対策箇所説明図

ウォーターポンプ

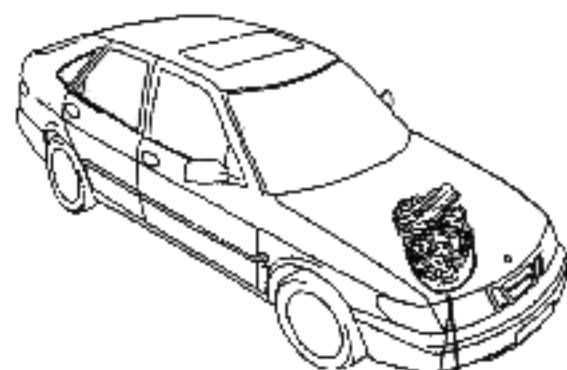
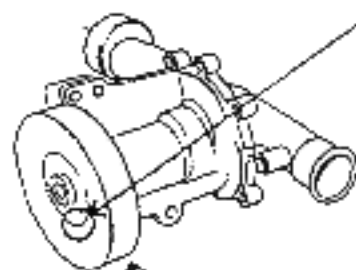
原動機のウォーターポンププーリーについて、溶接方式のプーリーに強度不足のものがあり、そのままの状態で使用を続けると溶接部に亀裂が発生し、最悪の場合、原動機が停止するおそれがある。

対策前	対策後
対策内容	
旧タイプのウォーターポンプが取り付けられていた場合は、対策品と交換する。
